TECHNISCHE MITTEILUNG

FORD-WERKE AG KÖLN · KUNDENDIENST

Motor 6
(29)

Startschwierigkeiten und Aussetzer bei Regenwetter

Rückzugfeder für Starterzug 12M

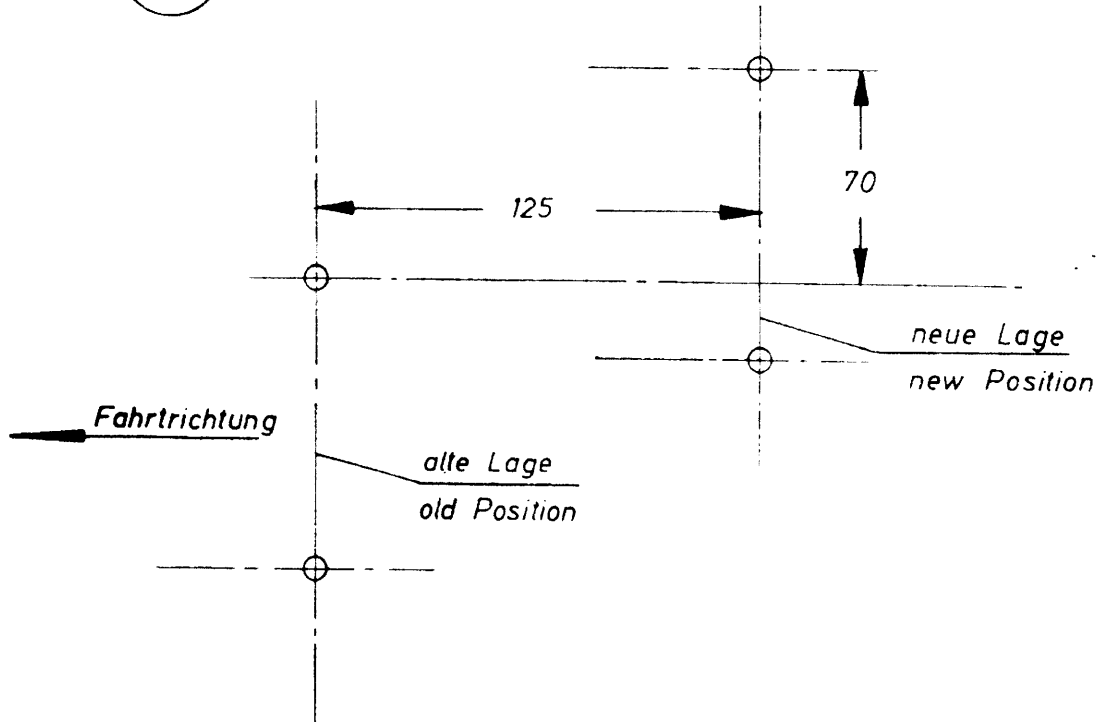
Werden an älteren 12M P4-Fahrzeugen, gebaut vor Motor-Nr 932 600, Startschwierigkeiten beanstandet, so ist es zweckmässig, an den Starterzug zum Vergaser eine Rückzugfeder zu montieren. Diese Feder verhindert, dass bei ganz herausgezogenem, losgelassenem Choke die Starterklappe ganz geschlossen bleibt.

I

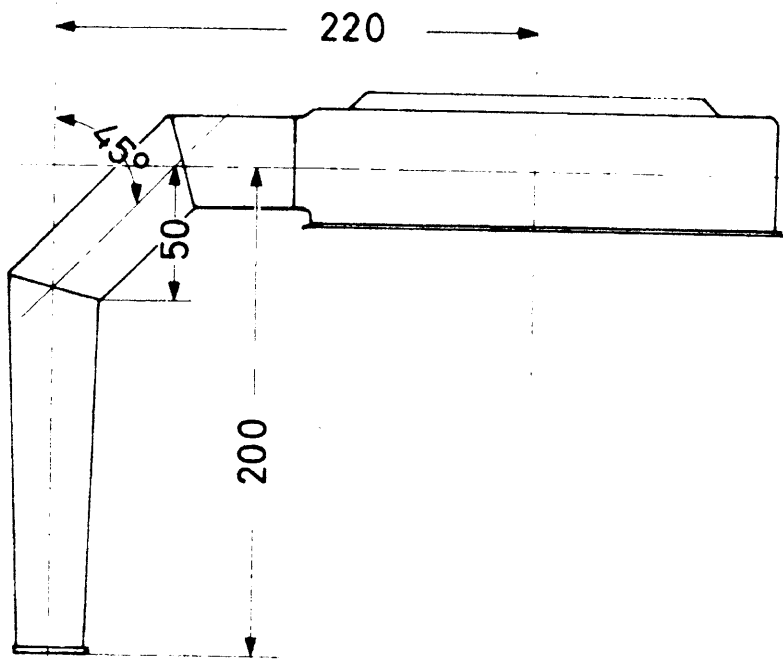
4. In den Sonderfällen, in denen Verteilerkappe und Zündspulenkappe bereits Einbrandstellen von Kriechströmen aufweisen, neue Teile einbauen.
5. Regulierwiderstand an der Anschraubplatte des Lichtmaschinenreglers kontrollieren. Ausserdem ist der Lichtmaschinenregler bei älteren 12M-Fahrzeugen wie in der Skizze I gezeigt 125 mm weiter nach hinten aus dem Bereich grössten Schmutzanzufalles zu versetzen. Bei Korrosion wird die Spannung nicht mehr in der richtigen Höhe abgeregelt. Derartige Reglerschalter sind gegen neue Schalter auszuwechseln.

II

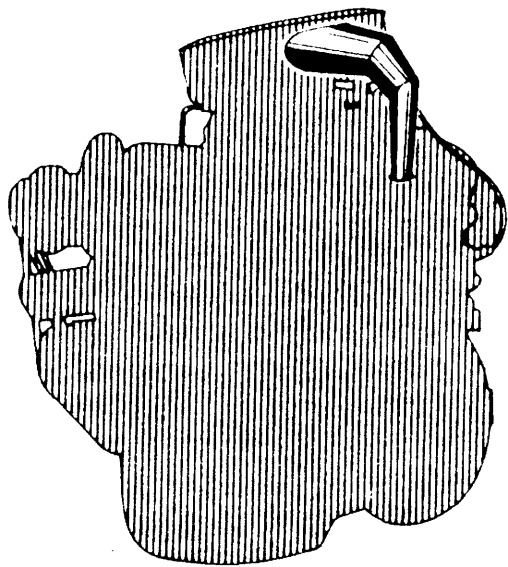
Abhilfe kann in diesen Fällen durch Vorwärmung der Ansaugluft, d.h. bei 12M-Fahrzeugen durch Abwinkeln des Luftfilterstutzens nach Skizze II, geschaffen werden. Der Luftfilterdeckel ist dann so zu montieren, dass der Einlassstutzen über dem Auspuffkrümmer steht. Diesen Luftfilterdeckel führt auch unsere Abteilung "Teile, Motoren und Zubehör" unter der Bestell-Nr 446 077.
